IV. スナイダー2号

勸告案：

## 2) マラヤ発電所

図5E-22 多重点警報

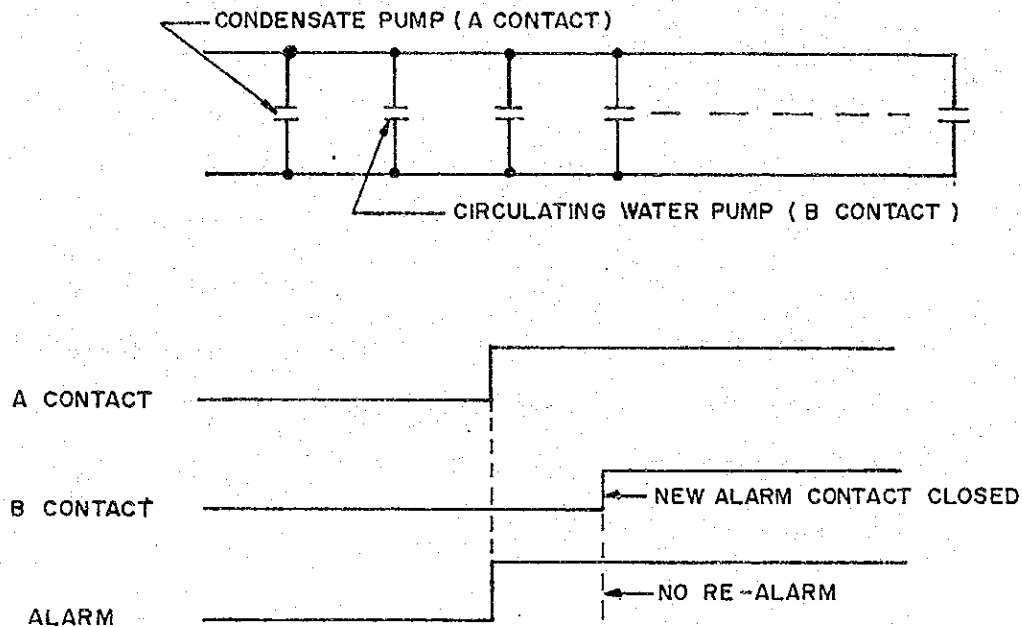
現在の多重点警報システムは或る警報接点が既に閉じている場合、別の警報接点が閉じてても再故障表示をしないので適切なものとは言えない。

既存警報システムでは、運転員は新しく発生した警報についてはまったく知ることが出来ない。運転員に新しく発生した故障警報を、ただちに知らせるため再故障警報装置を設置すべきである。

図 5E-24 スナイダー 1・2号中央制御室のケーブル処理用孔の  
シール計画

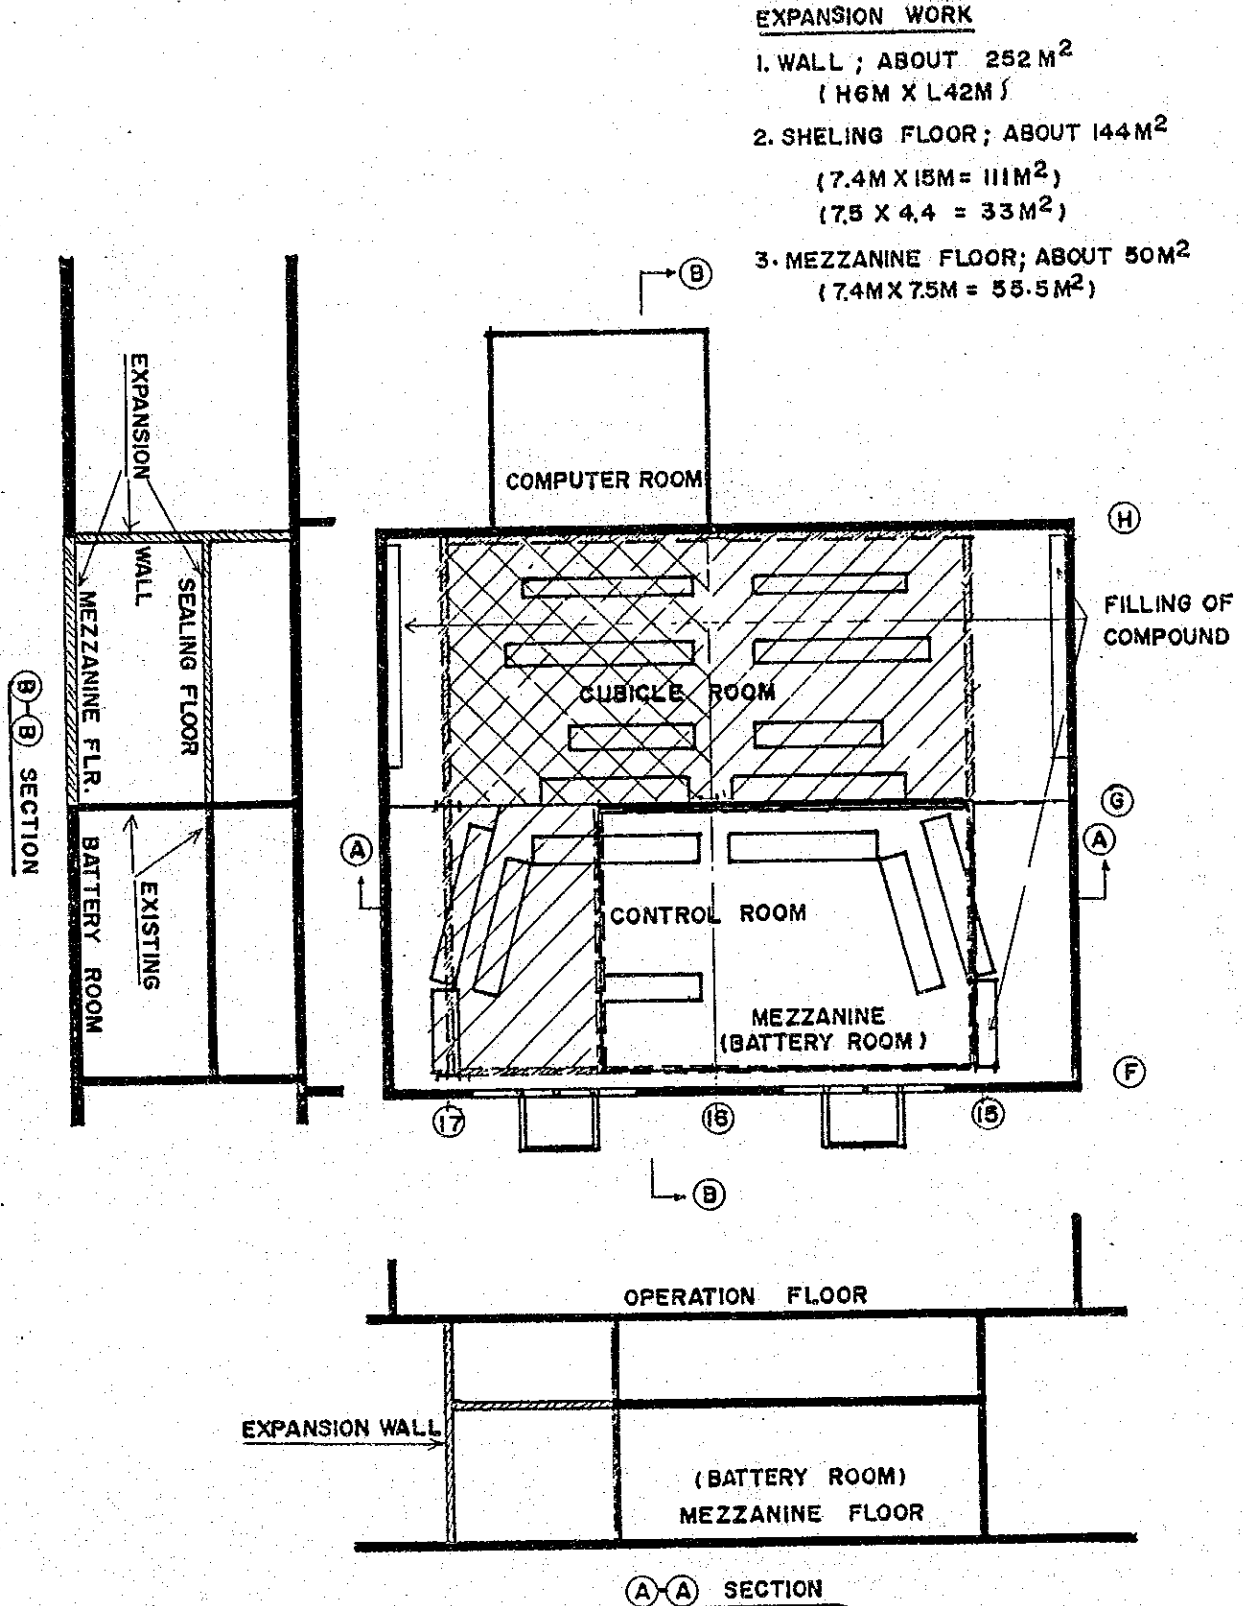
### (ii) ケーブル処理用の開口部のシール

シール板のみでのシール方法では不完全である。従って処理の容易なシール材によって開口部はシールされるべきである。

図5E-25 非常用電源供給システム

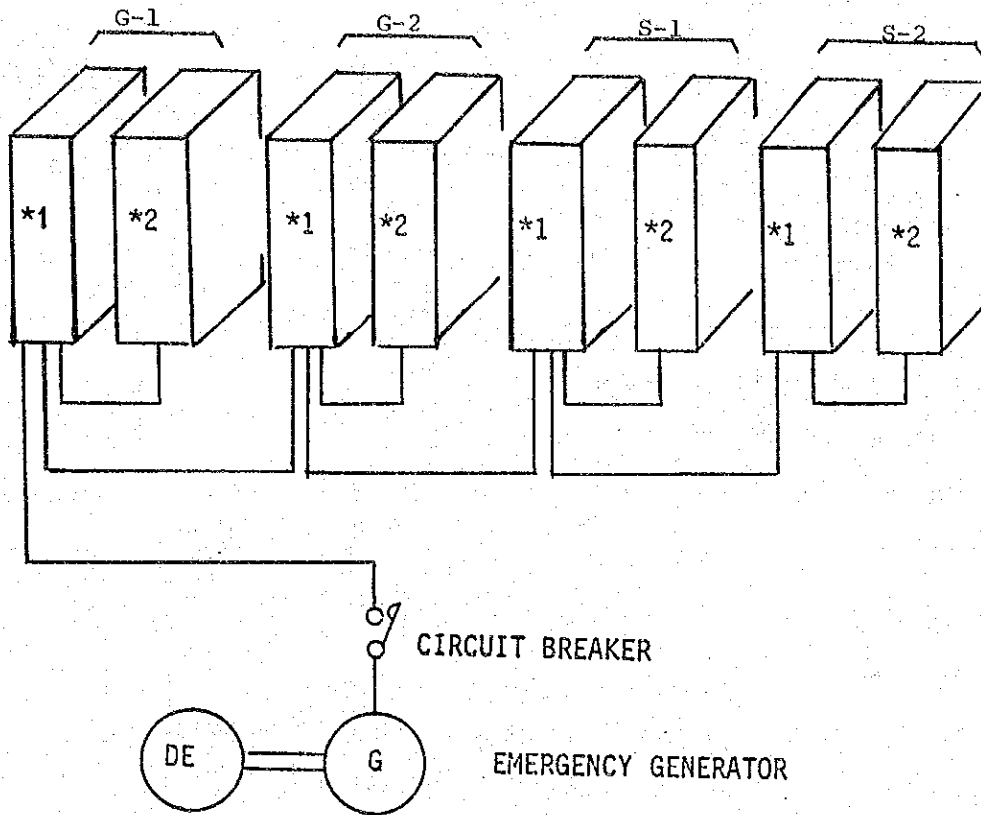
発電所内の停電の事故時に、起動用変圧器側にうまく切り替れば問題はないが、自動切替が成功しない場合を考慮して、非常用コントロール・センターを既設コントロール・センターの近くに追設されるべきである。発電所の安全停

止の面から安定した電源を供給すべきである。下記の図を参照のこと。

\*1は追設の非常用コントロール・センターを示す。

\*2は既設コントロール・センターを示す。

図5E-26 直流電源装置

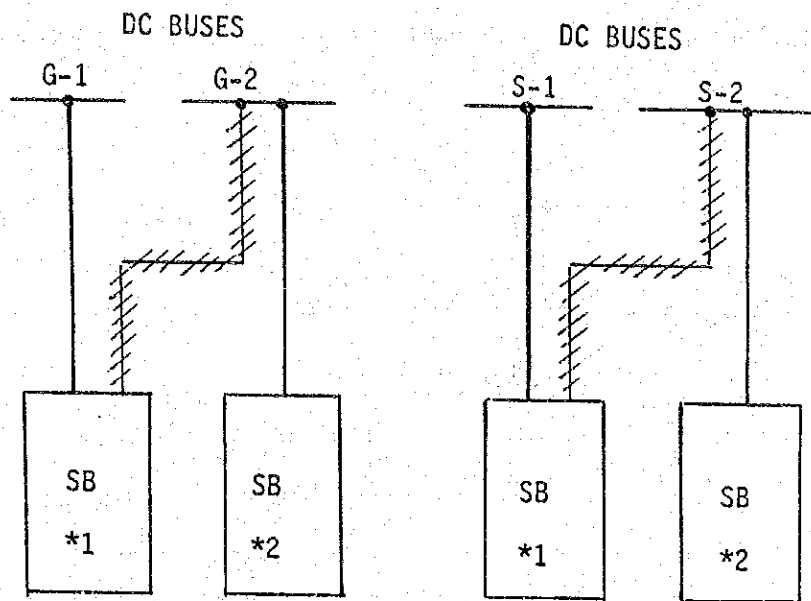
ガードナー1, 2号用とスナイダー1, 2号用に2系統の直流電源装置が各々1967年, 1970年に設置されている。ガードナー1, 2号用のものは設置より既に15年経過しており、ケーシングのひび割れ及び電極のはく離が見られる。そういう蓄電池は新品と取替えるべきである。更に直流電源は下図に示す通り各ユニット毎に設置されるべきである。

\*1及び\*2は各々既設及び追設の蓄電池を示す。

図5E-27 ケーブル符号

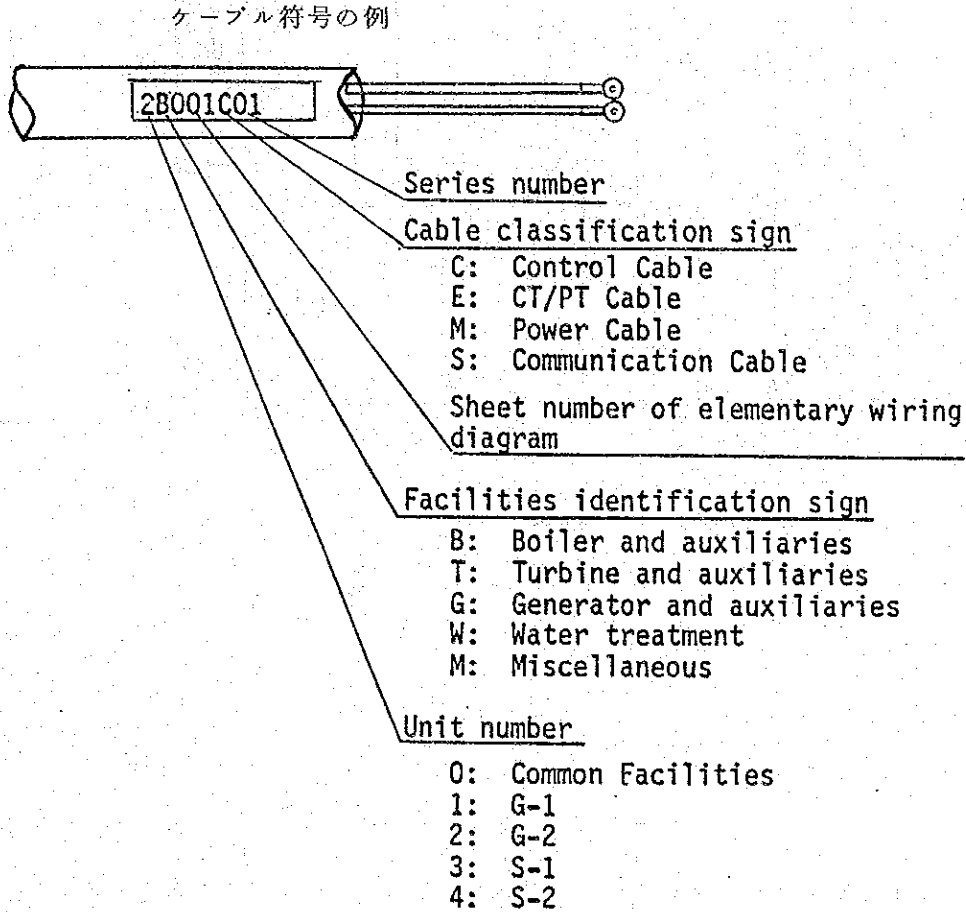
制御盤より外部へ又は外部より制御盤内に入るケーブル及び電線にはケーブル符号或いは線番号をつけるべきである。

図 5E-28 4.16 KV 主しゃ断器と最大補機 (BFP-M) との時限協調の例

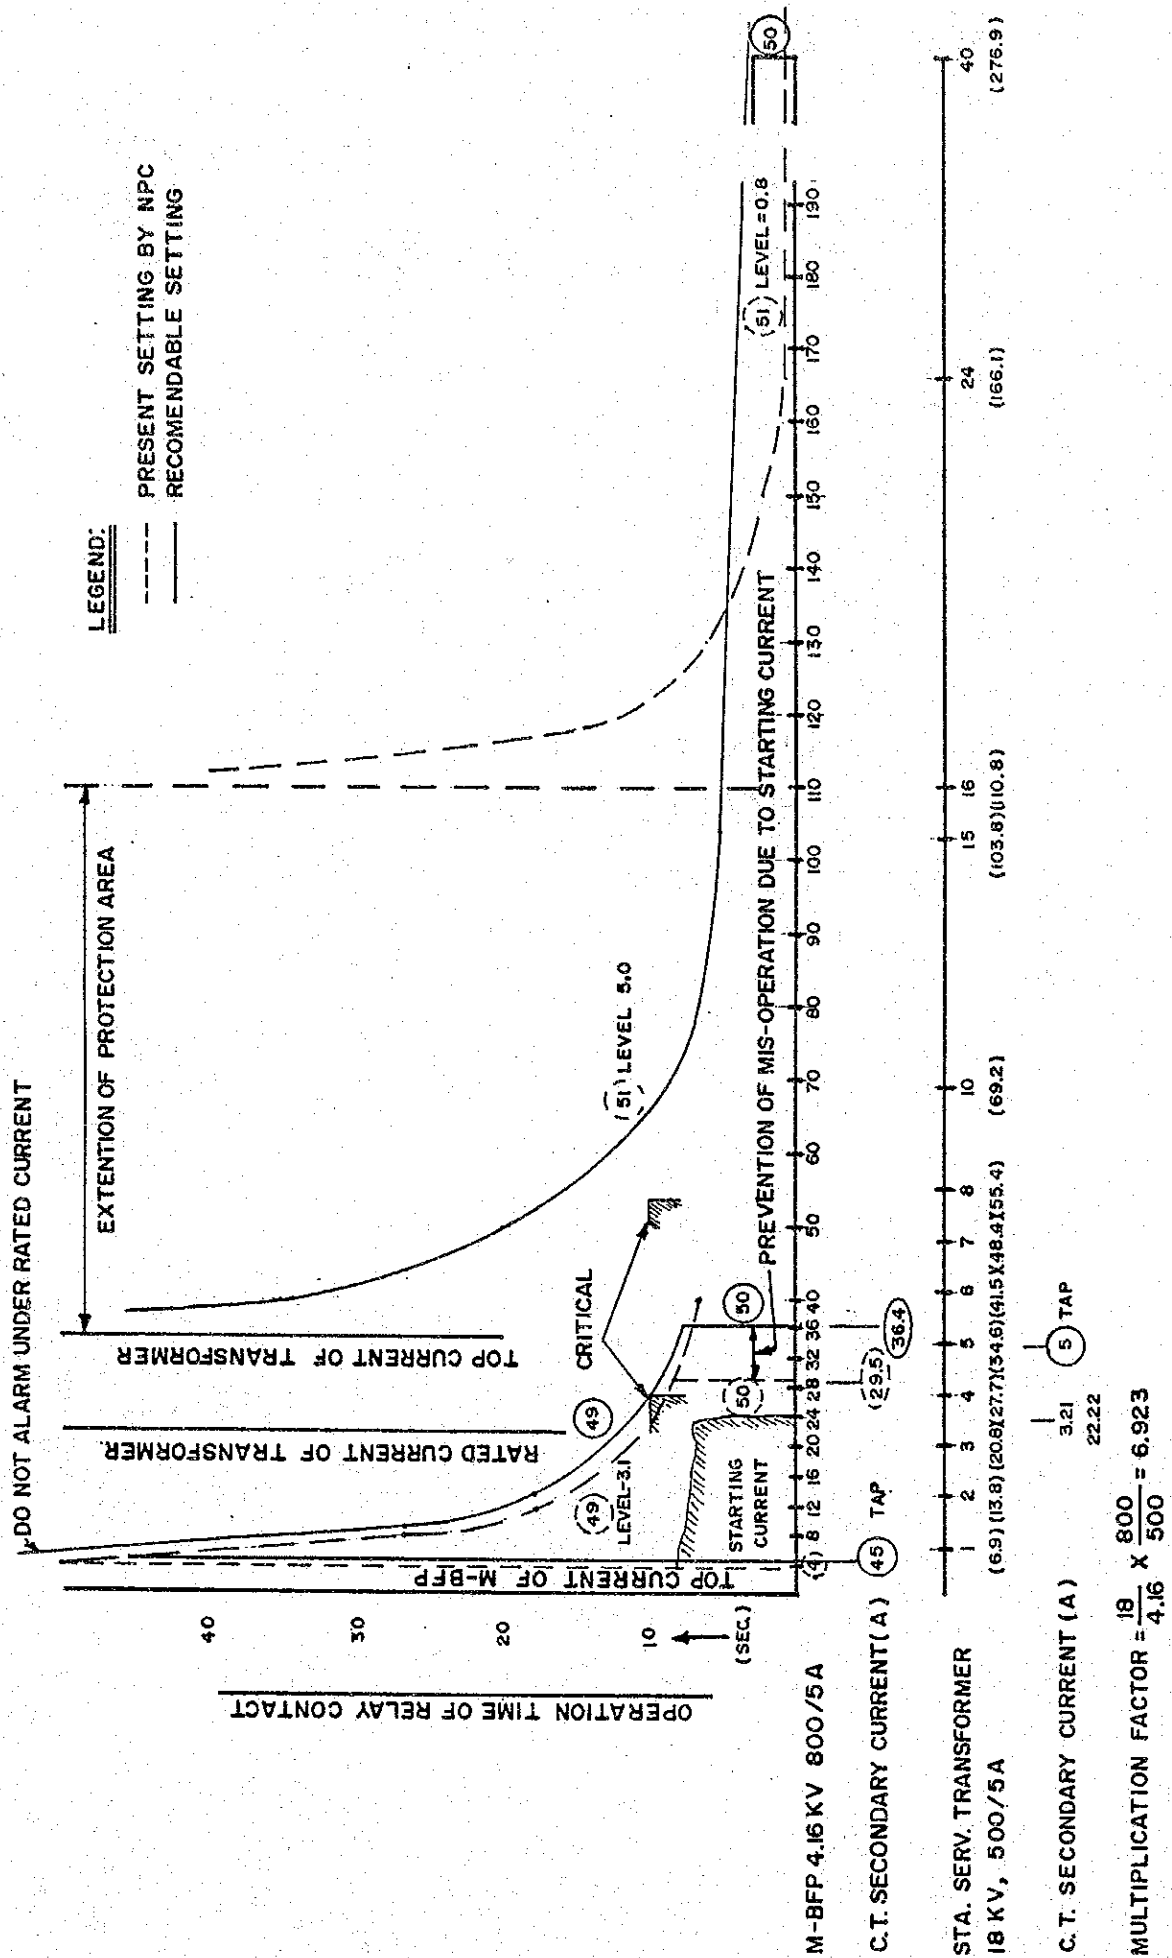
"51"要素のタップは定格電流の約1.5倍に、レバーは4.16kV補機の中で最大容量をもつ電動機駆動ボイラ給水ポンプの起動電流で誤動作をしない様、設定すべきである。例えば、OCR設定は下記の計算結果に従って決定されるべきである。

#### —電動機駆動給水ポンプ用OCR設定

\* 定格電流 :  $582 \times 5 / 800 = 3.64A$

\* 起動電流 :  $4800 \times 5 / 800 = 23.75A$

"49"要素のタップ設手 : 4.5A

$3.64 (1.15 \sim 1.25) = 4.18 \sim 4.55A$

"49"要素のレバー設定 3.5

"50"要素のビック・アップ :  $3.64A (3.64 \times 10)$

＼5.1＼要素のビック・アップ : 7.3A (3.62×2)

＼5.1＼要素ビック・アップ : 4.8A

＼5.1＼要素レバー : 6.0 (10Aで8秒)

図5E-29 P T 2次側回路接続

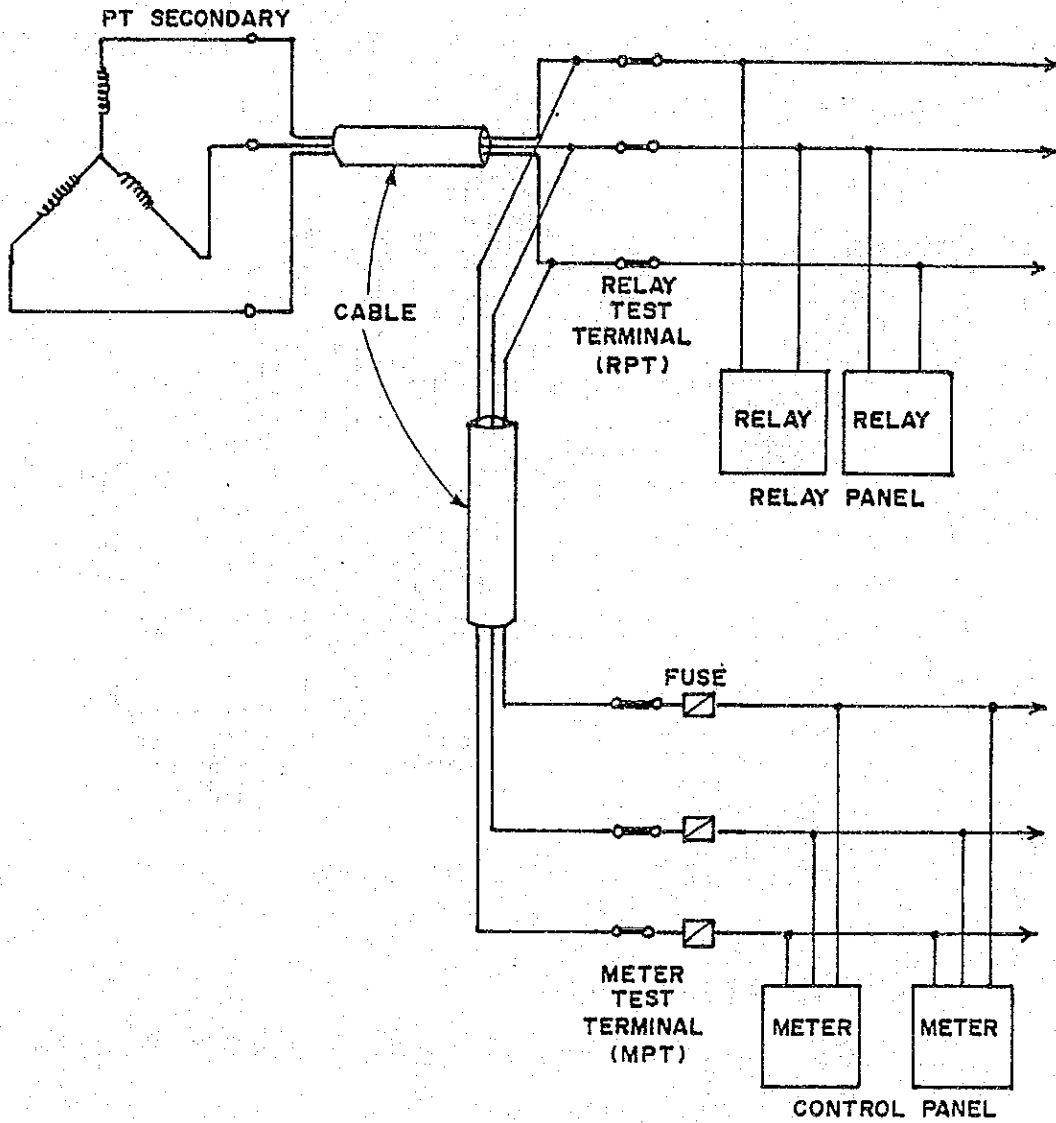
既設P T 2次側回路では、保護継電器用と計器用とは共用して1つの回路のみで使われている。

保護継電器用と計器用とは下図の様に2回路に分けて使われることを推奨する。

- \* 計器の点検、修理及び再調整は通常運転中に保護継電器を使用状態のまま、MPTを取り外すだけで実施できる。
- \* 計器回路に万一短絡事故が起きても低電圧リレーや距離継電器等の誤動作は防げる。

図5E-30 CT 2次側回路接続

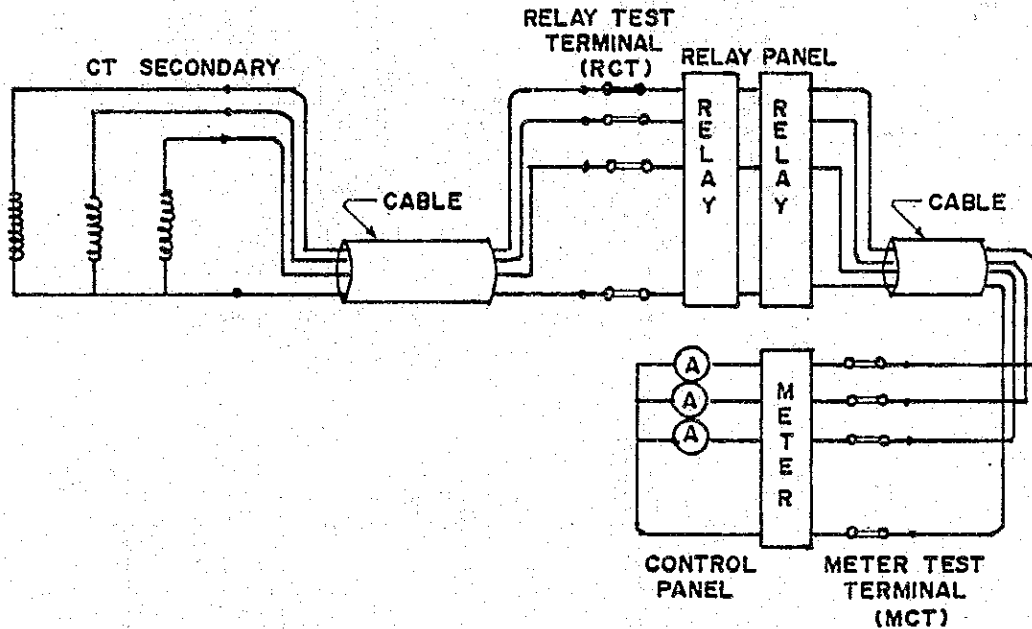
原則として、保護継電器用と計器用とはそれぞれ1台ずつ計2台のCTを設けることが望ましい。しかしながら1台のCTの場合は、保守の容易性と発電所の安全のために次の回路が考慮されるべきである。

- \* 計器の点検、修理及び再調整は通常運転中に保護継電器を使用状態のまま、MCTを短絡するのみで実施できる。
- \* 計器回路に万一短絡事故が起きても保護継電器（比率差動継電器）の誤動作はさけられる。
